Tribunal de Contas da União
Secretaria de Fiscalização de Infraestrutura Portuária e Ferroviária

Ofício de Requisição 2-12/2021-TCU/SeinfraPortoFerrovia, de 7/5/2021
Processo TC 002.988/2021-6

ANEXO I

i. Quantitativos inadequados em vários itens da planilha orçamentária

Figura I – Detalhamento previsto no projeto

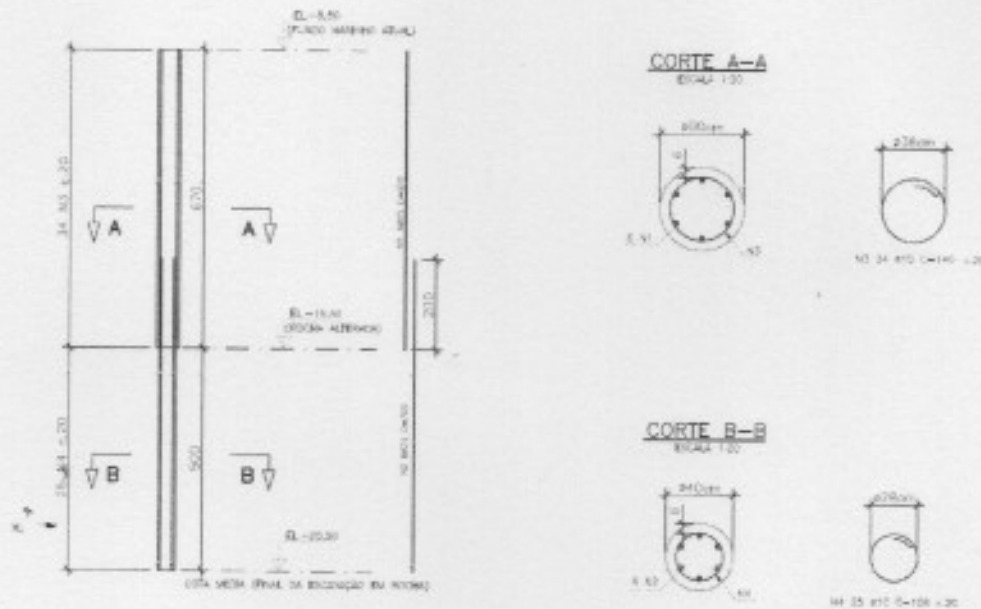
De acordo com a composição de estaca raiz do sicro, trazida acima, já está precificado no serviço de perfuração a utilização de 20,79 kg de aço por metro de estaca raiz. Assim, ao multiplicar esse consumo pela quantidade total de perfuração submersa (15.072,0 m), encontramos que já está computado 313,35 t de aço para as estacas raiz. Salienta-se que esta unidade está considerando no orçamento de referência para o trecho em solo a composição de estaca raiz de 50 cm, a qual prevê o consumo de 26,55kg de aço por m, aumentando ainda mais a quantidade de aço considerada.

O projeto prevê na figura abaixo o detalhamento para a armação das estacas raiz.

Conforme detalhe executivo, a cada vão, 3 estacas raizes serão armadas.

Esse detalhamento perfaz um total de aproximadamente 300 t de aço, considerando que 3 em cada 5 do total de 1.276 estacas raiz é armada.

Assim, esse item deveria ser totalmente excluído da planilha orçamentária, por já estar incluído no preço dos itens 2.2.2.1 e 2.2.2.2.

Figura II – Detalhamento previsto no projeto

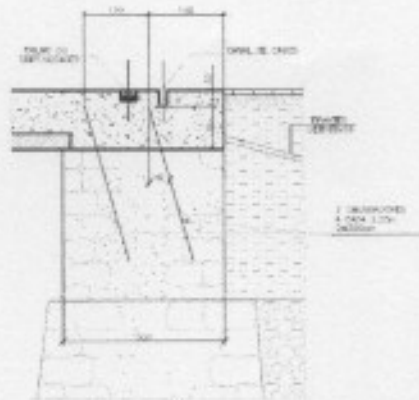
Conforme projeto (detalhe abaixo), os chumbadores serão duas barras de 1” dispostos a cada 2,50 m, com 3,00 m de comprimento, conectando o novo trecho a ser ampliado ao muro de pedra existente. Pelo detalhe serão perfurados aproximadamente 2,20 m no muro de pedra.

Para definição do comprimento de perfuração definiu-se a quantidade de pontos de chumbadores (606,7m de cais dividido por 2,5 m) que foi de 243, vezes 2 (2 chumbadores por ponto) e multiplicou-se pelo comprimento de 2,20, chegando-se a 1.069,20m, contra 2.000,00 m em planilha.

Para fornecimento e instalação foi considerado 3 metros, que multiplicados por 243 pontos e por 2 chumbadores/ponto, resultaram em 1.458,00m.
